湖南湘阴县 4×20 兆瓦渔光互补扶贫项目

监理工程师通知单

编号: XYCTH-JLT-023

主题: 关于升压站施工存在的质量问题

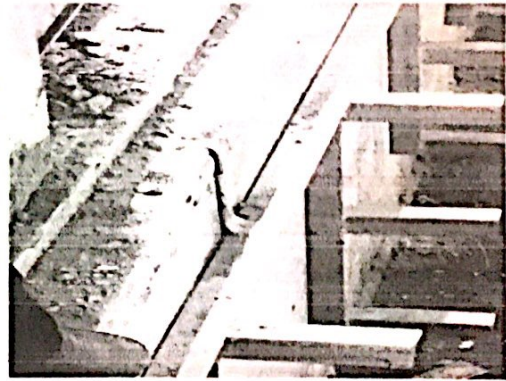
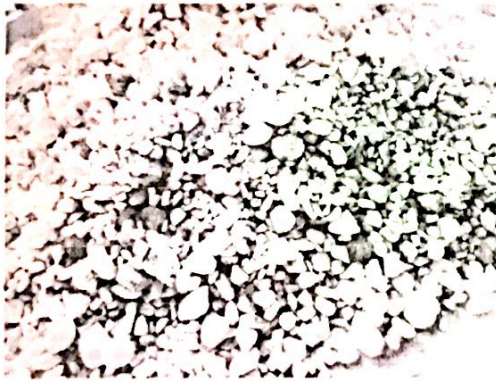
内容: 1. 升压站户外接至 SVG 设备的人工开挖电缆沟深度不足, 现场实测为 47cm, 要求进行重新开挖至 80cm 以上方可敷设电缆;

2. 集电线路已进入高压室, 入口处电缆沟未施工。现要求你方严格按照设计图纸要求完成电缆沟施工。

3. 主变油池鹅卵石大小 80% 以上直径未达到 8-10cm, 与设计不符。要求更换大小符合设计的鹅卵石。

4. 配电楼室内部分接地扁铁搭接焊倍数不足, 要求最少焊接面积 2d。

以上问题要求在 2018 年 06 月 27 日前以书面形式回复整改完成情况, 并上报监理项目部。
